FINÁLNÍ VYJÁDRĚNÍ K ZÁMĚRU „VTE KAČICE“

Věc: Vyjádření k záměru „VTE Kačice“

č. j. 043193/2026/KUSK | sp. zn. SZ_040877/2026/KUSK

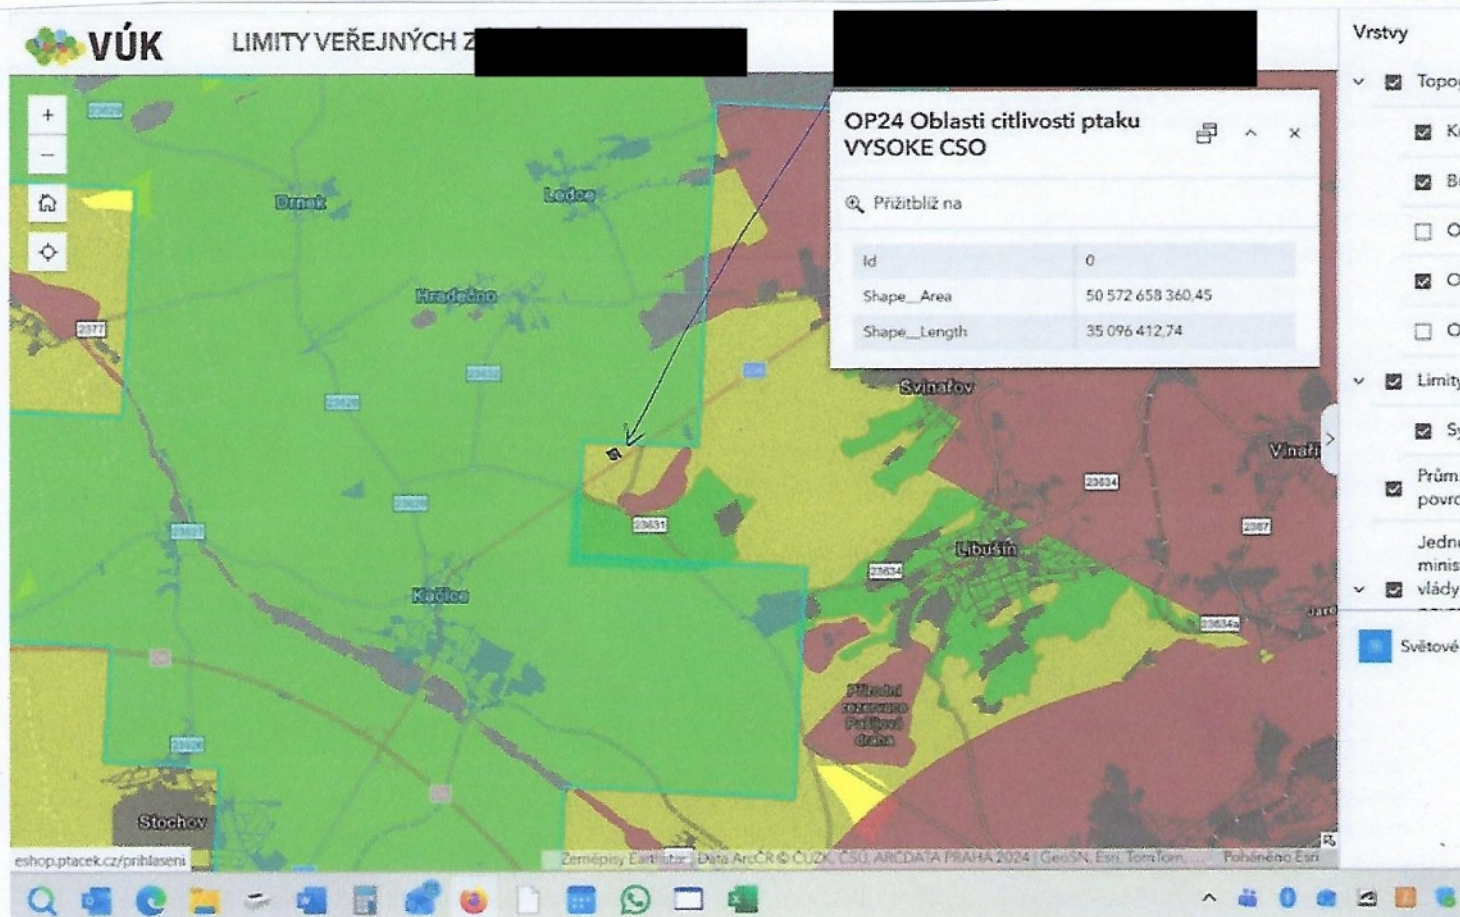
Muze mi někdo vysvětlit, kde chtějí zastup. Kačic ty elektrárny stavět?
Tak tento obrázek budu přikládat připomínkám k řízení na KÚ pro Kačice.
